Um- und Neubau der Militär-  
strukturen in Bozen - Kaserne  
"Vittorio Veneto"

Risanamento e nuova  
costruzione di strutture  
militari a Bolzano -  
Caserma "Vittorio Veneto"

PROGETTO ESECUTIVO IN VARIANTE - VARIANTEPROJEKT IN AUSFÜHRUNGSPHASE

Proposta di Variante - Relazione  
tecnica generale

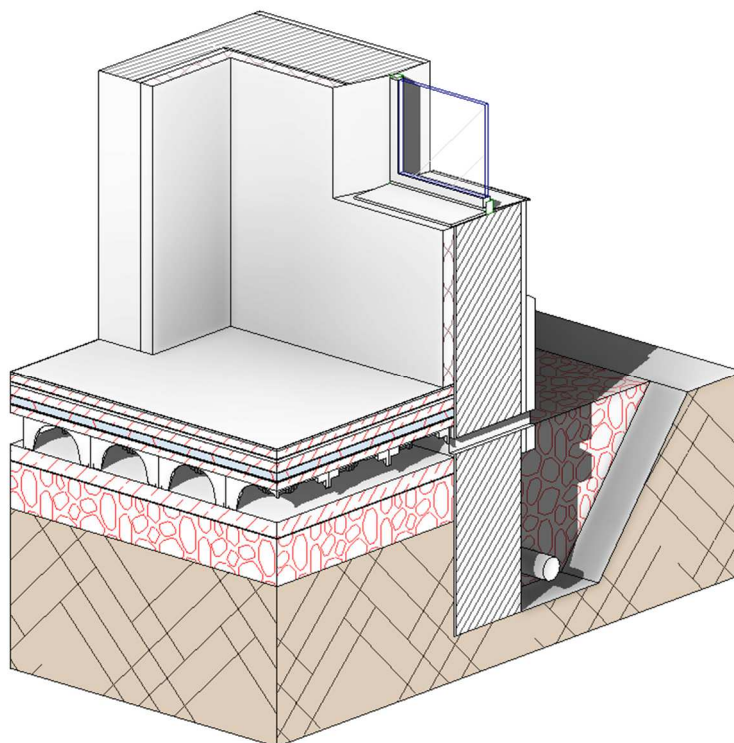
Sono apparsi evidenti fenomeni di distacco degli intonaci interni ed esterni, presso i muri perimetrali e di spina del piano terra. Questi sono dovuti a concentrazioni di umidità di risalita, presenti nelle murature in pietra, fino ad un'altezza di 150-200 cm dal pavimento.

Tale fenomeno coinvolge tutti gli ambienti al piano terra della Menabrea e dell'edificio Polifunzionale. Sondaggi effettuati a campione, su più punti degli edifici, hanno mostrato che l'attacco a terra esistente non presenta nessuna forma di vespaio, guaina o altra protezione. Scavi condotti all'esterno dell'edificio hanno messo in luce la fondazione continua alla base dei muri in pietra: la struttura interrata in pietra è in continuità con la parete, fino ad una profondità di ca. 200 cm dalla quota del piano terra.

Il progetto viene quindi modificato allo scopo di:

- proteggere quanto più possibile le strutture murarie dall'acqua presente nel terreno;
- realizzare una ventilazione sotto pavimento, così da interrompere la risalita dell'umidità.

Per ottenere questi effetti sarà necessario:

- All'esterno dell'edificio, scavare lungo il perimetro per una profondità di ca. 100 cm, impermeabilizzare la struttura muraria, posare una condotta drenante perimetrale e riempire con materiale drenante.
- All'interno dell'edificio, demolire la pavimentazione esistente, abbassare il piano cantine per creare uno strato drenante sovrastato da un vespaio areato e sottofondi coibentati.

Come in figura sopra, all'interno dell'edificio si viene a formare un gattaiolato areato. La ventilazione di questo strato di aria sotto il pavimento è garantita da carotaggi grigliati che attraversano la muratura esistente. Ciò consente all'umidità che risale dal terreno di propagarsi per via aerea, anziché risalire la struttura muraria. Per aumentare la ventilazione, dallo spazio di gattaiolato si diramano cinque camini che risalgono fino alla copertura, per creare un effetto di aspirazione naturale.
